SØKNAD OM ENDRING AV TILLATELSE

TITTEL Søknad om endring av tillatelse til tildekking av forurenset sjøbunn i Store Lungegårdsvann i Bergen kommune

DATO 21. februar 2023

Figur 1 Tiltaksområde for tildekking i Store Lungegårdsvann. Kart hentet fra generell beskrivelse, vedlegg 1.

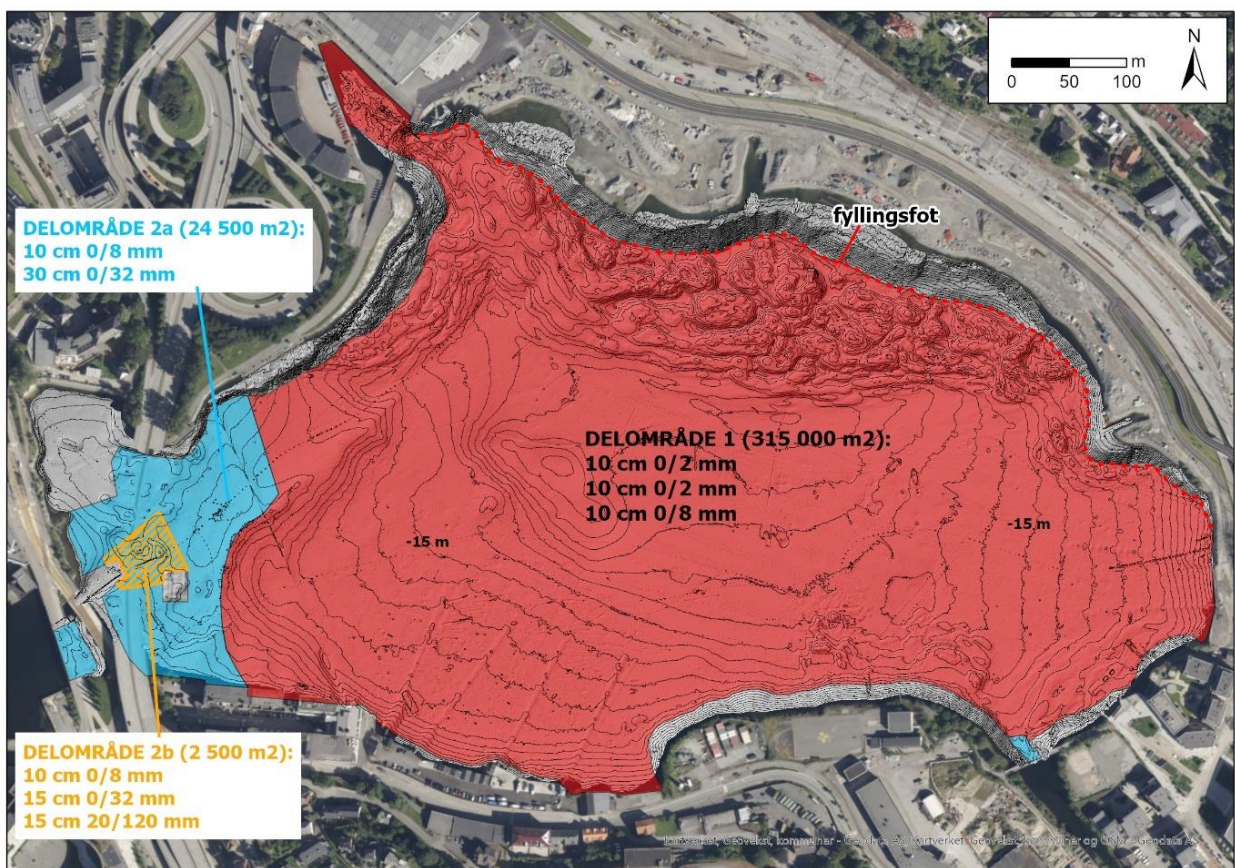
Tiltaksområdet for tildekkingen har blitt redusert i areal, men er utvidet i retning Puddefjorden for å inkludere et mindre område som ikke inngikk i tillatelsen for Renere Puddefjord, og som strekker seg lengre ut enn det det er gitt tillatelse for i Store Lungegårdsvann.

Tiltaksareal i gjeldende tillatelse er ca. 400 000 m². På grunn av bybanens utfylling har området blitt mindre, ca. 350 000 m². Utstrekningen har derimot gått utover avgrensningen det opprinnelig er gitt tillatelse til og inkluderer nå også tildekking i et mindre areal rett utenfor Gamle Nygårdsbro (Figur 1). Se vedlegg 1 *Generell beskrivelse* for utfyllende informasjon vedrørende tiltaket.
